ルシヤ川資料 (北海道)

ルシャ川ダム改良の検討について

— H26 河川工作物 AP 第 2 回会議 抜粋 —

2014 年度（平成 26 年度）第 1 回河川工作物アドバイザー会議 論点等整理

ルシャ川の橋と道路の状況

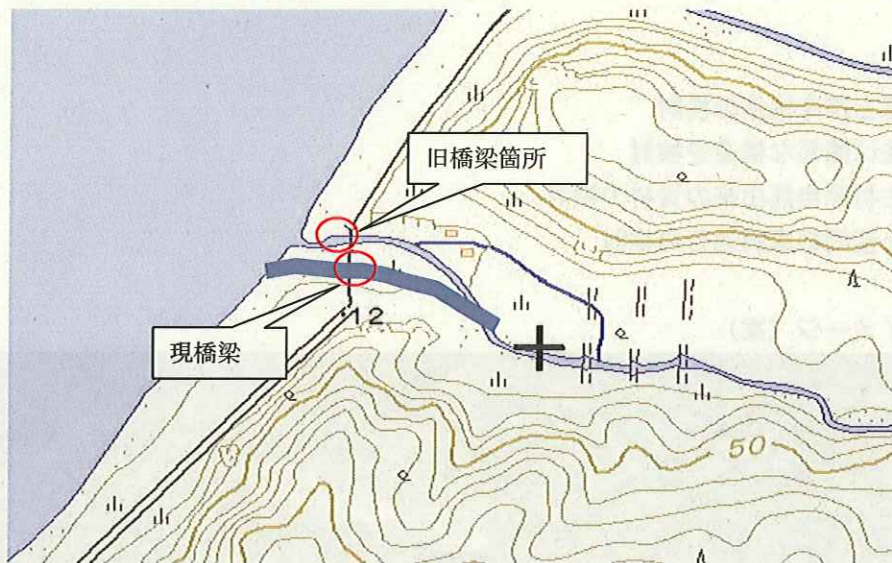
- ・現在は、漁業者の通行のほか、各種モニタリング調査等のための利用。
- ・2009年以前の橋梁は右岸側にあったが、同年6月の集中豪雨で被災。流路本川が左岸側に移行。右岸側には孵化場施設もあり、右岸側への流路あり。
- ・2010年7月、左岸側に現在の橋梁を施工。同年12月の豪雨等で橋台が洗掘。
- ・2011年9月、前年被災箇所の補修施工。
- ・2012年6月、右岸側の孵化場施設が撤去される。

- ・No.1 治山ダムから下流側の河床が低下
- ・河道が直線化したこと、現橋梁がその河道を固定しているのでダム改良と一体となって検討すべきとの意見
- ・第39回世界遺産委員会で、「旧孵化場に通じる道路や橋を完全に廃止・撤去」と勧告

5 河床路のイメージ（案）

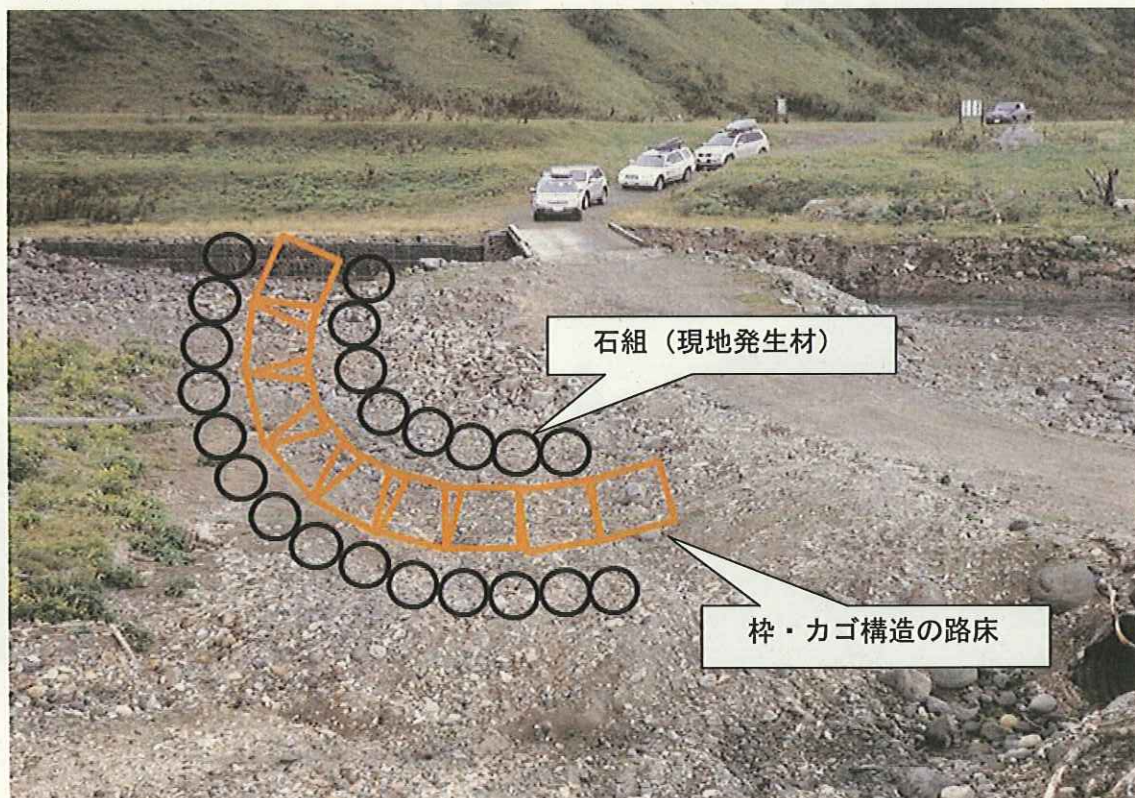
- ・ 漁業者等の車両による通行を確保するため、橋梁に代わる施設の検討
- ・ 上流3基の治山ダム改良と併せた河川環境を形成するため、河床路を主体とした検討

- ・ 渡河水深と路床構造の検討
- ・ 渡床工法は簡易な構造を検討
- ・ 現地発生材等自然由来の資材の検討
- ・ 魚類遡上期間の車両通行の検討

河床路の検討にあたっては、上流ダム改良との連携、魚類の遡上への影響、車両通行の安全性などの路面構造となるよう引き続き検討。
